OGGETTO: Istanza di permesso di ricerca di idrocarburi in mare "d 361 C.R.-, TU" ed attività di
acquisizione sismica 3D - Canale di Sicilia - Zona "C" e "G"

OSSERVAZIONI

OGGETTO: Osservazioni sulla valutazione di impatto ambientale della Istanza di permesso di ricerca di idrocarburi in mare "d361 C.R.-TU" ed attività di acquisizione sismica 3D - Canale di Sicilia - Zona "C" e "G"

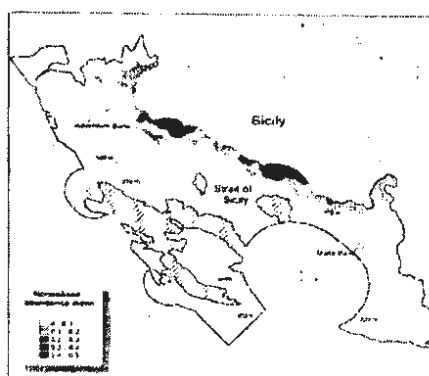
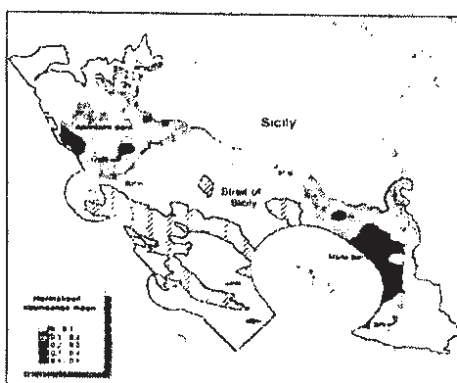
il SIA ammette l'interferenza con la nursery della mostella di fango (*Phycis blennoides*) che, a dire il vero a noi non risulta, ma ignora l'esistenza delle spawning e nursery areas della triglia di fango (*Mullus barbatus*) una delle specie target più importanti della pesca siciliana. Come è evidente dalla cartografia riferita sotto, l'area interessata dall'istanza insiste in particolare su una spawning area per la triglia di fango.
